川内原子力発電所
原子炉施設保安規定変更認可申請について
「受電系統の変更に伴う変更」

(補足説明資料)

2023年6月21日
九州電力株式会社

1. 受電系統の変更に伴う変更を行う。

図 1 工事実施前における設備点検時の系統

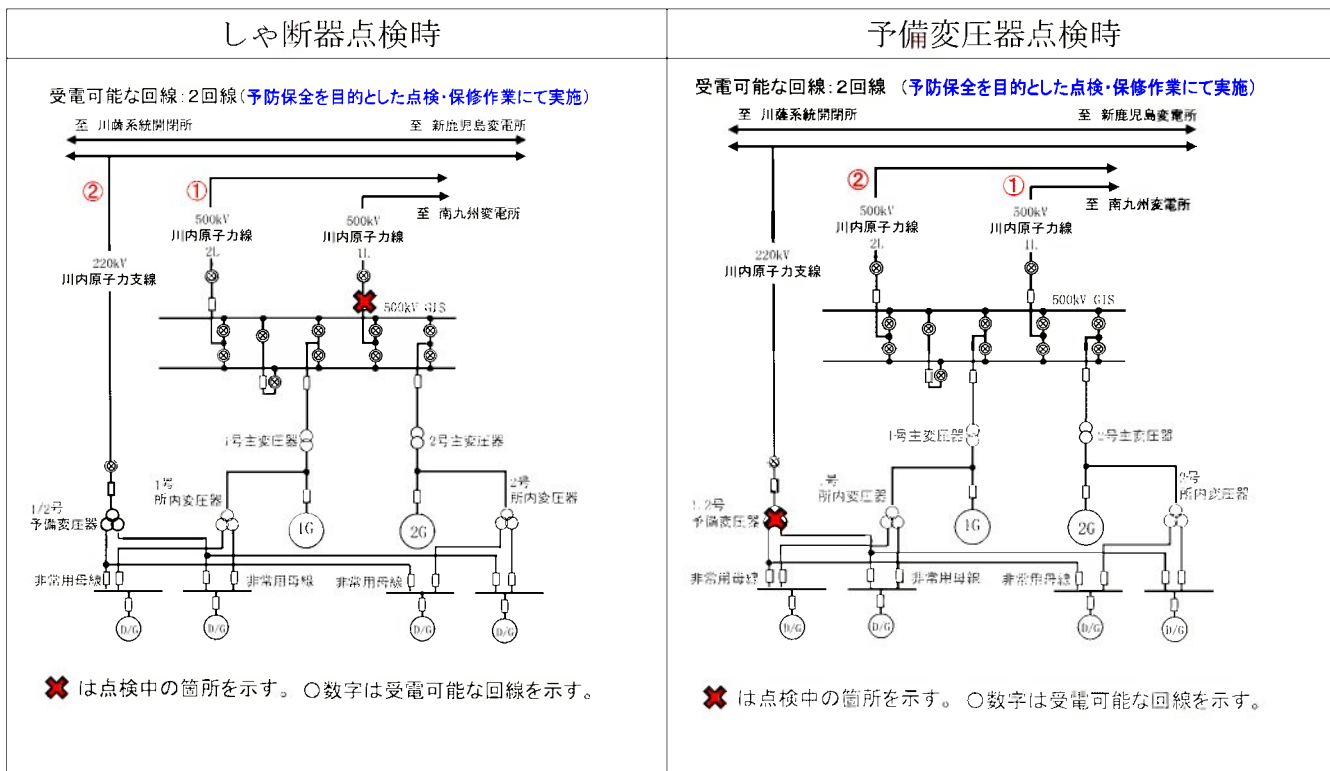
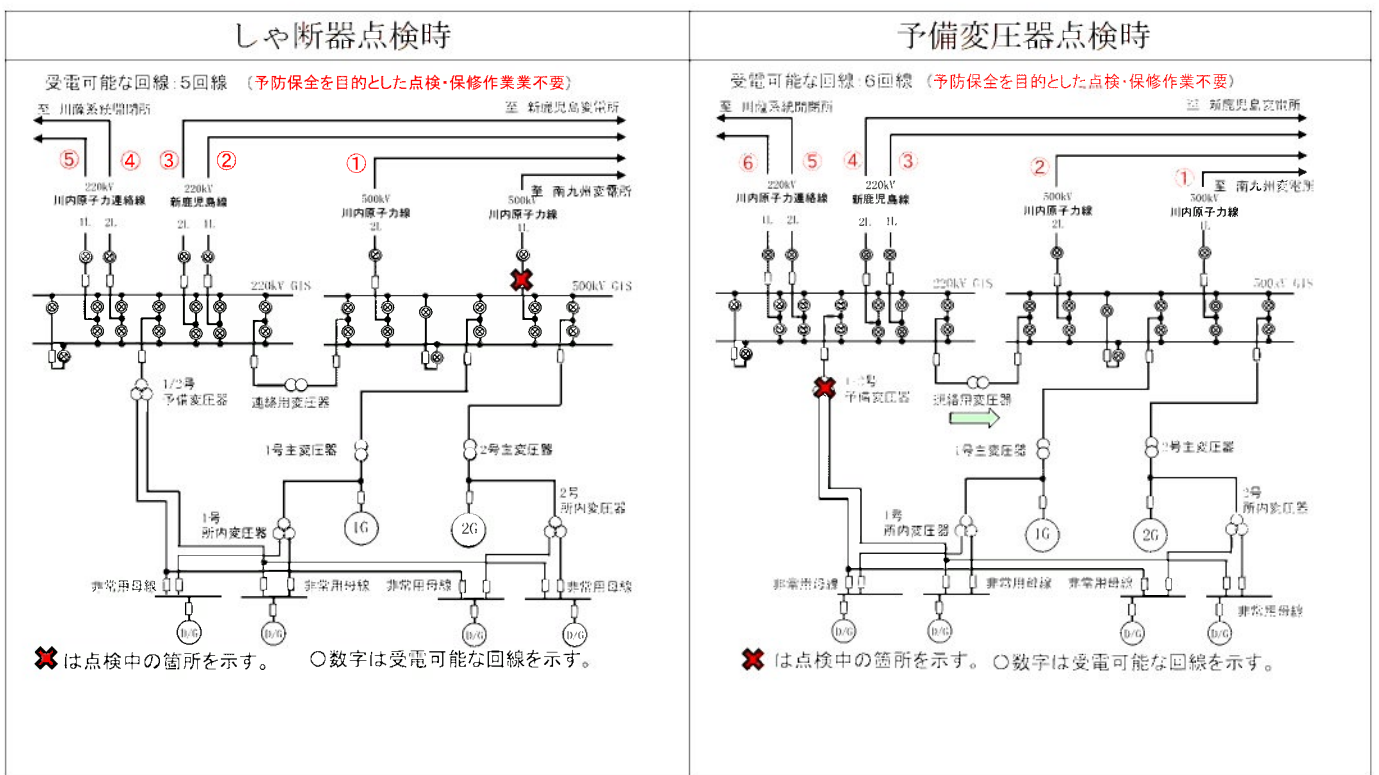
第 87 条（予防保全を目的とした点検・保守を実施する場合）の表 87-1 について、受電系統の変更に係る工事の完了に伴い、第 71 条（外部電源）の記載を削除する。

現状の受電系統の変更に係る工事実施前においては、しゃ断器点検時（500kV 川内原子力線 1L しゃ断器）や予備変圧器等の保守点検を実施する場合に、外部電源が 2 回線となる状況が発生し、第 71 条の運転上の制限（(1) 3 回線以上が動作可能であること、(2)(1)の外部電源のうち、1 回線以上は他の回線に対して独立性を有していること）を満足できないことから予防保全を目的とした点検・保守を実施している。

工事実施前における設備点検時の系統を図 1 に示す。

受電系統の変更に係る工事实施後においては、外部電源が3回線から6回線に増強されること及び連絡用変圧器が設置されることから、しゃ断器点検時（500kV 川内原子力線 1L しゃ断器点検）を実施する場合は、500kV 川内原子力線 2L 及び 220kV 系統の4回線の計5回線からの受電が可能となる。また予備変圧器点検時においては、500kV 川内原子力線 1L、2L 及び連絡用変圧器を経由した 220kV の4回線の計6回線から受電が可能となる。これにより、設備点検に伴う予防保全を目的とした点検・保守を適用する必要がなくなる。

工事实施後における設備点検時の系統を図2に示す。

第109条（周辺監視区域図）の例

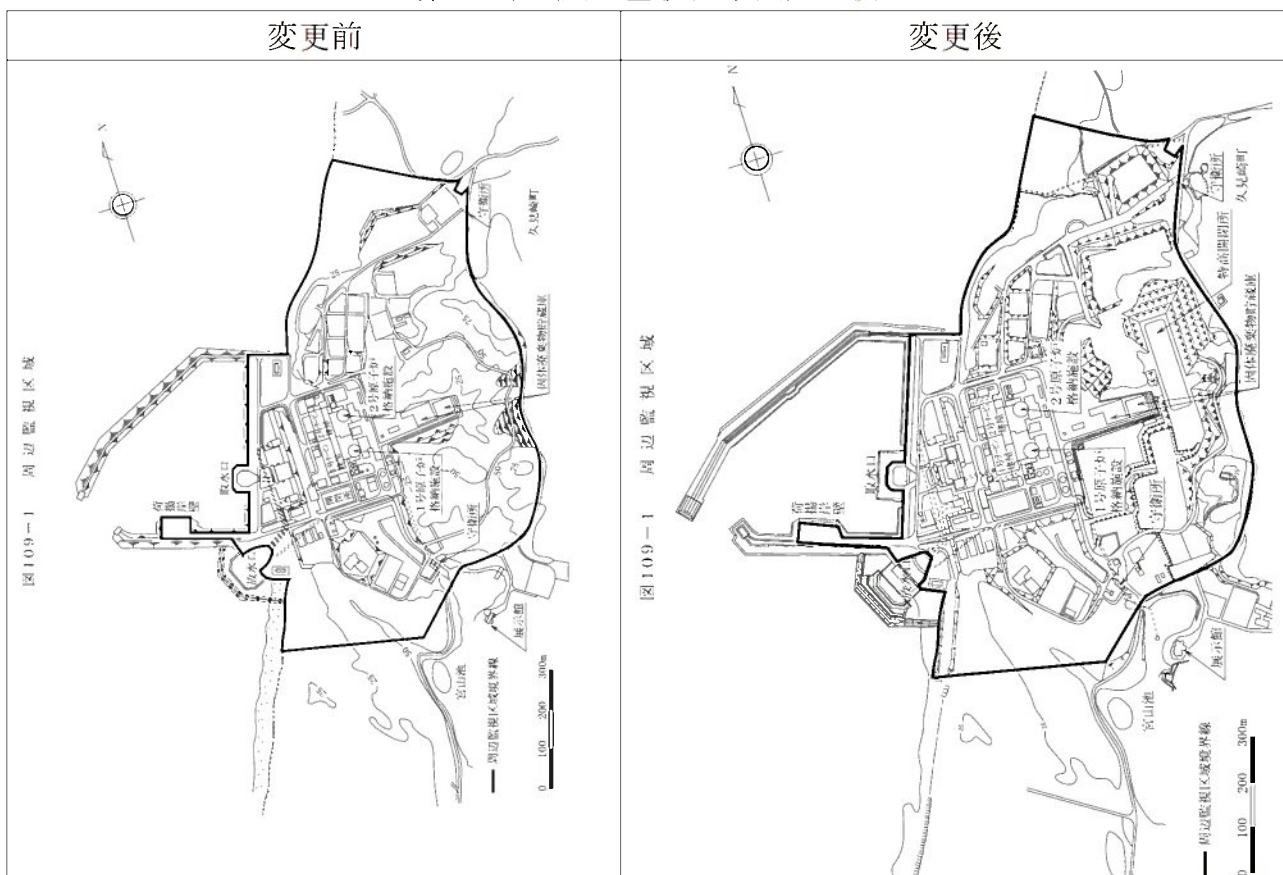
受電系統変更の工事に伴い、特高開閉所の設置場所を変更すること及び敷地造成工事の反映を行うことから、保安規定 第109条（周辺監視区域図）、添付4（管理区域図）及び添付5（保全区域図）を変更する。

ただし、本工事において周辺監視区域境界の見直しを行っておらず、管理区域及び保全区域も同様に見直しを行っていない。

申請書における変更前後比較表の備考欄に記載する変更理由は、変更した箇所の変更理由を記載することとしていることから、本申請における周辺監視区域図等の敷地図の変更理由は、「受電系統の変更に伴う変更」及び「記載の適正化（敷地造成の反映）」とする。

図 1 附則 3 項記載の適用時期における系統状況

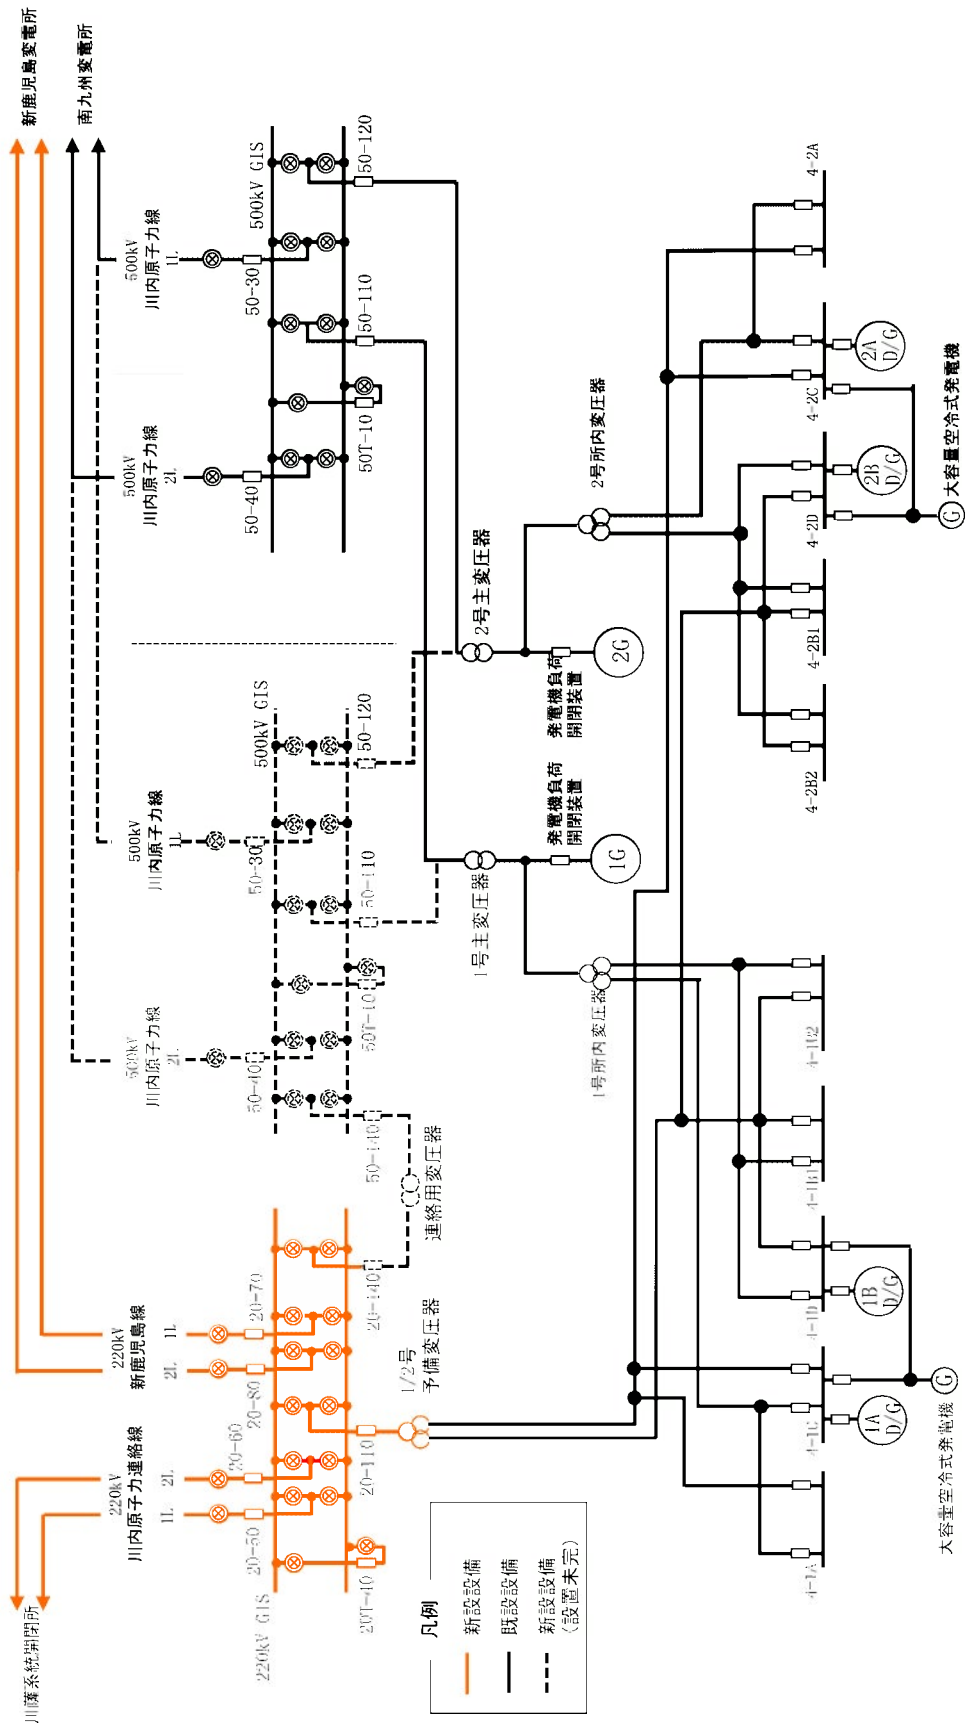
3 本規定施行の際、第71条（外部電源）については、220kV送電線の多重化に伴う工事に係る使用前検査終了日以降に適用することとし、それ以前は従前の例による。

適用条文：第71条（外部電源）

適用時期：220kV送電線の多重化に伴う工事に係る使用前検査終了日以降

図2 附則4項記載の適用時期における系統状況

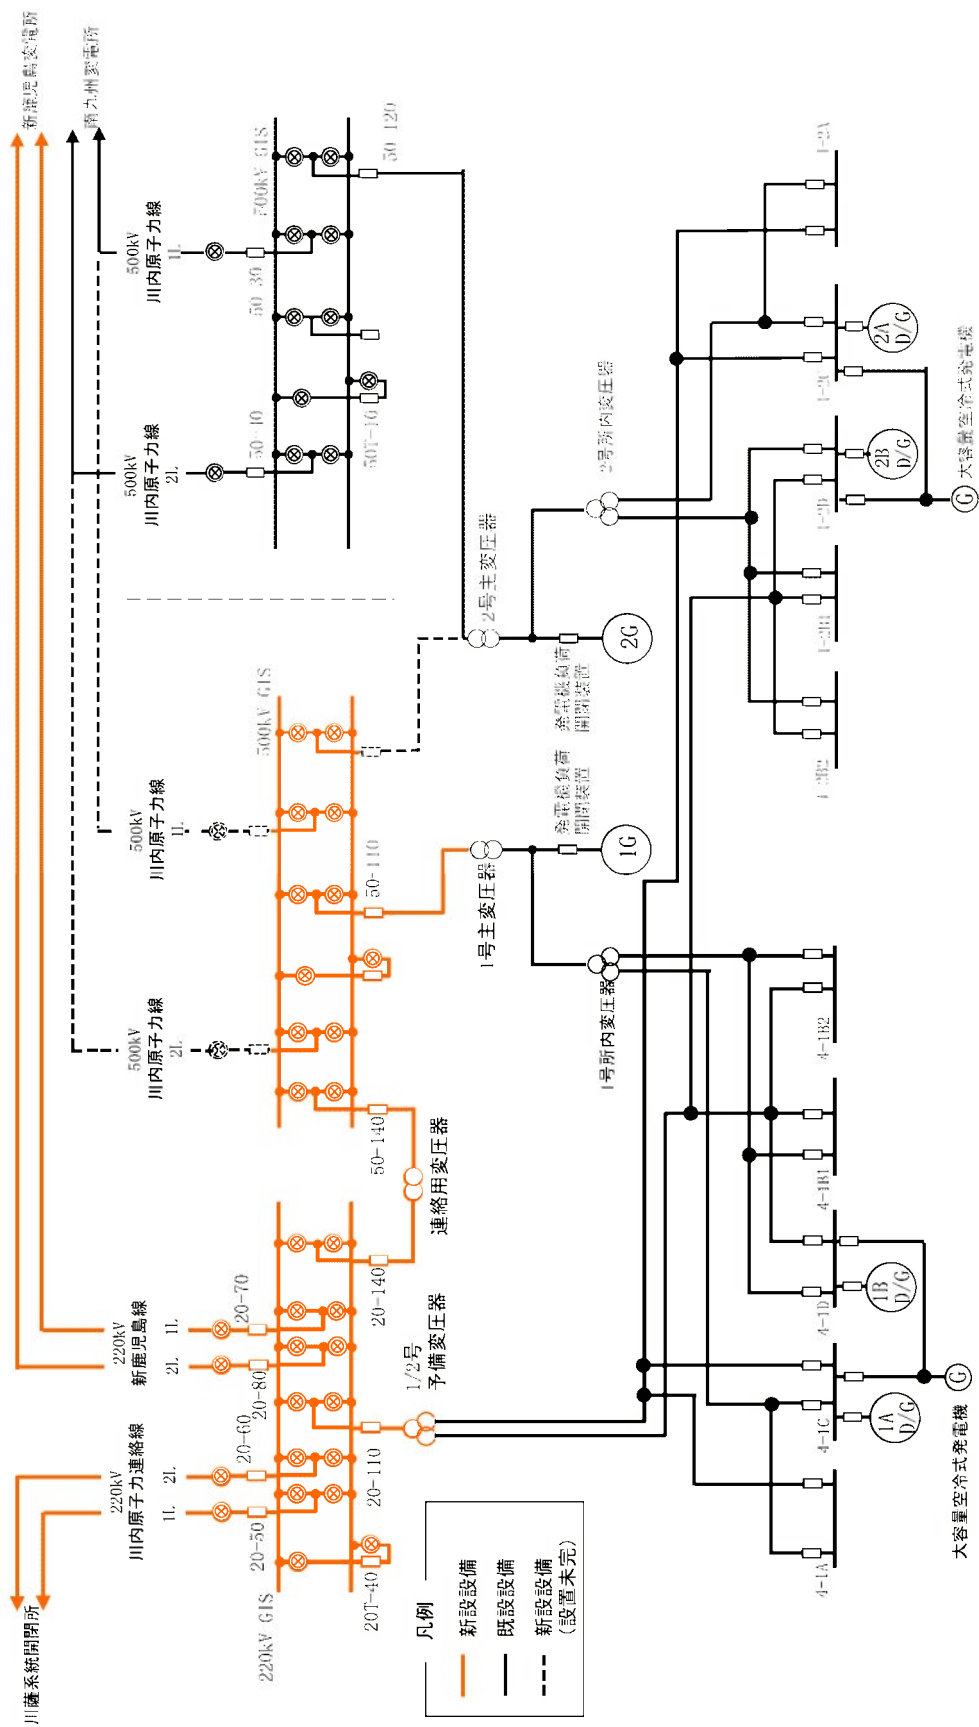
4 本規定施行の際、第87条（予防保全を目的とした点検・保守を実施する場合）表87-1、第109条（周辺監視区域）図109-1、添付4（管理区域図）及び添付5（保全区域図）については、連絡用変圧器に係る使用前検査終了日以降に適用することとし、それ以前は従前の例による。

適用条文：第87条（予防保全を目的とした点検・保守を実施する場合）表87-1

適用時期：連絡用変圧器に係る使用前検査終了日以降
